**DEMANDE D'AUTORISATION D'EXPLOITER UNE INSTALLATION CLASSÉE POUR LA PROTECTION DE
L'ENVIRONNEMENT (ICPE) SUR LE TERRITOIRE DES COMMUNES DE DOUILLY ET DE MATIGNY (80)**

**PROJET DE CRÉATION D'UN PARC ÉOLIEN
DÉPOSÉ PAR LA SOCIÉTÉ « PARC ÉOLIEN NORDEX LIX »**

**AVIS DE L'AUTORITE ENVIRONNEMENTALE
SUR L'ETUDE D'IMPACT ET L'ETUDE DE DANGERS**

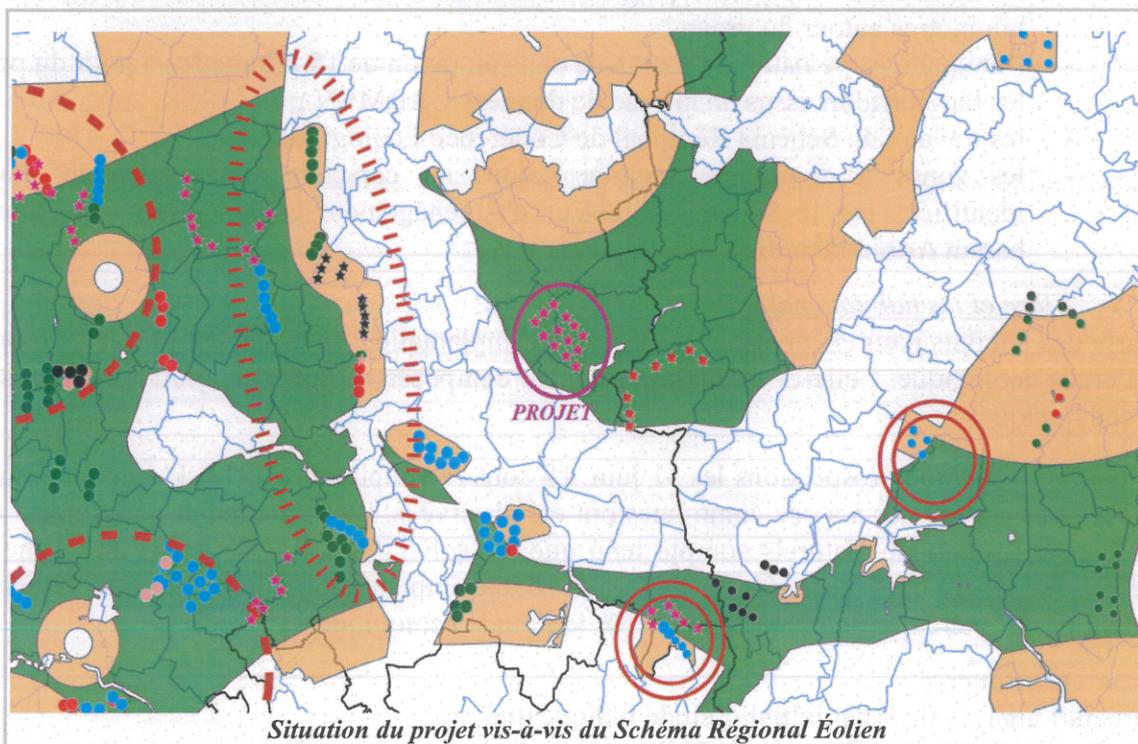
Le SRE indique que 2 stratégies de développement sont à privilégier sur ce secteur : le confortement des pôles de densification et le développement en ponctuation. Il identifie ainsi 2 pôles de développement en structuration et 5 pôles de densification sur ce secteur. Le projet est situé en dehors de ces pôles sans que cette implantation soit justifiée.
